VALERIO BRIGNOLI s.r.l.

KIT MODIFICA PER INTRODUTTORE M109/M179

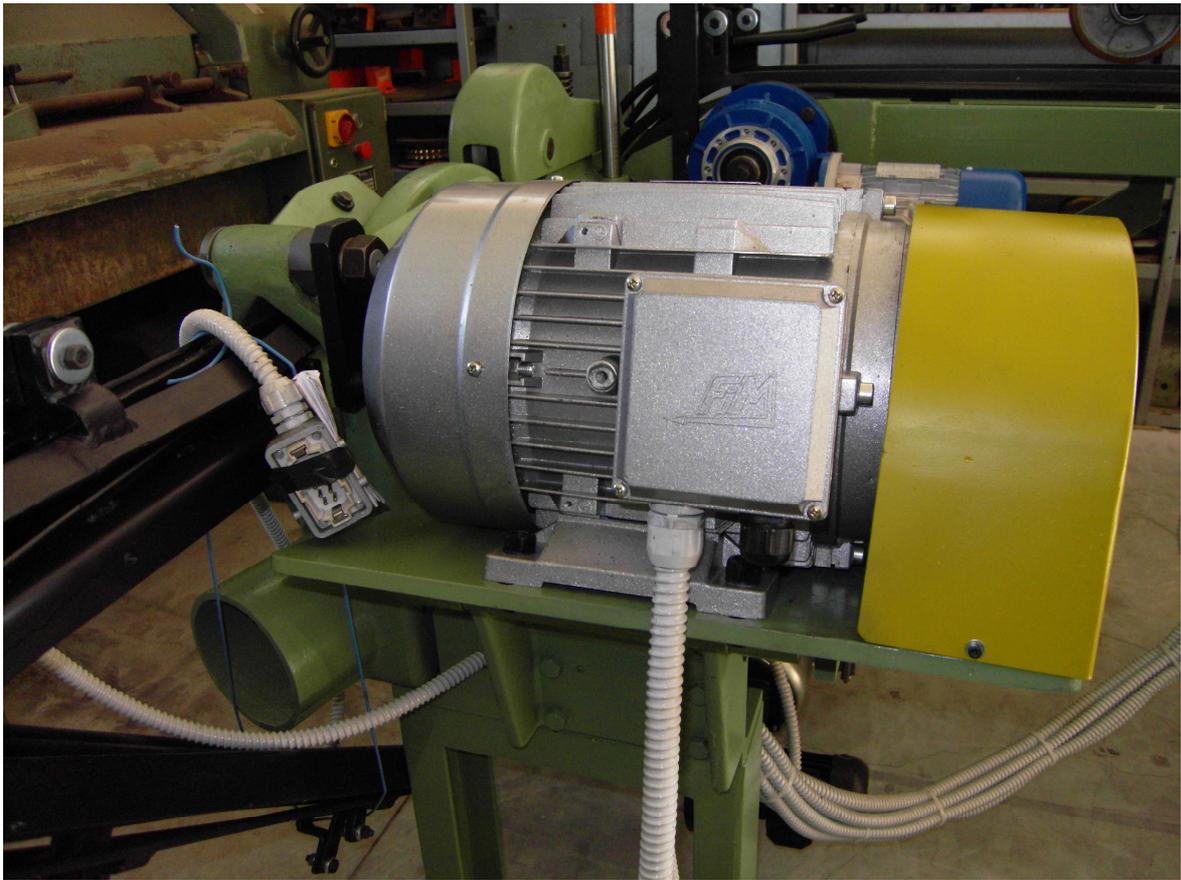
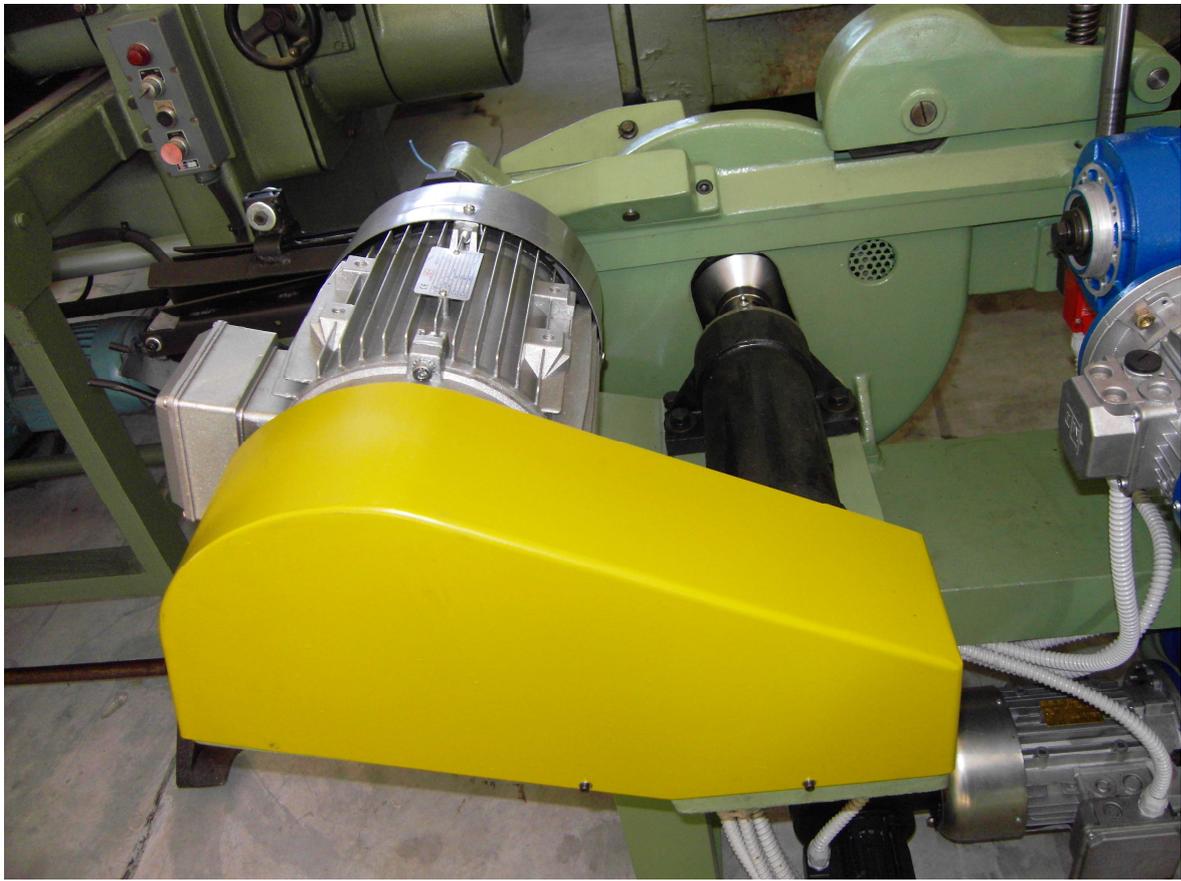
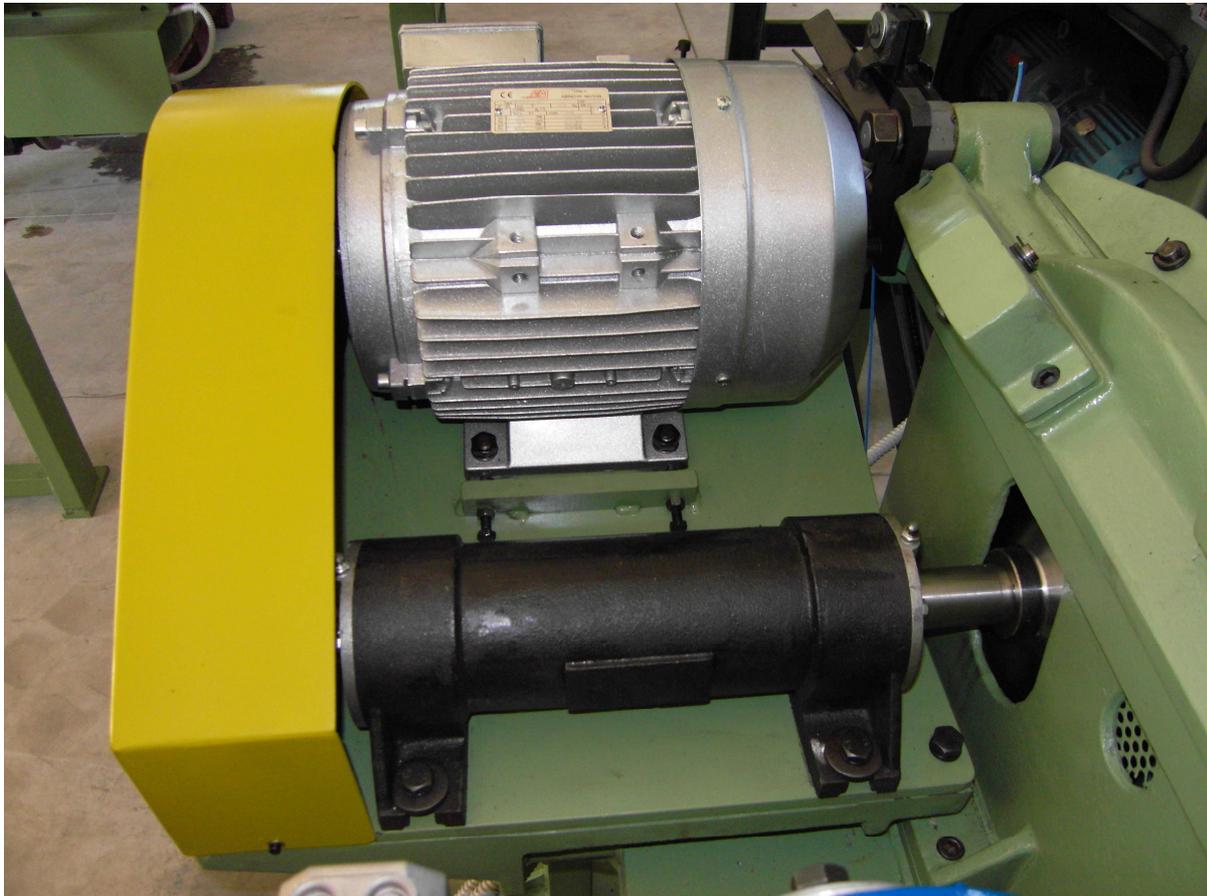
Il kit consente di risolvere definitivamente il problema più comune negli introduttori: la scarsa velocità di taglio del sezionatore.

Il motore originale gira a 2.800 giri/minuto. Le circolari hanno bisogno di 4.500 giri/minuto.

Quando sono troppo lente scaldano, mettono sotto sforzo l'introduzione, le frizioni od i motori autofrenanti.

La soluzione di un motore da 10hp con un moltiplicatore che consente alla circolare di girare alla velocità per cui è stata progettata risolve per sempre questo problema.

È completamente intercambiabile con il motore originale. Basta svitare i 4 bulloni che ancorano il motore alla base, scollegare il motore, imbullonare il kit e collegare il motore.

È realizzato in acciaio pressopiegato e viene consegnato completo di motore, piastra di supporto, pulegge, cinghie e carter. Pronto da montare
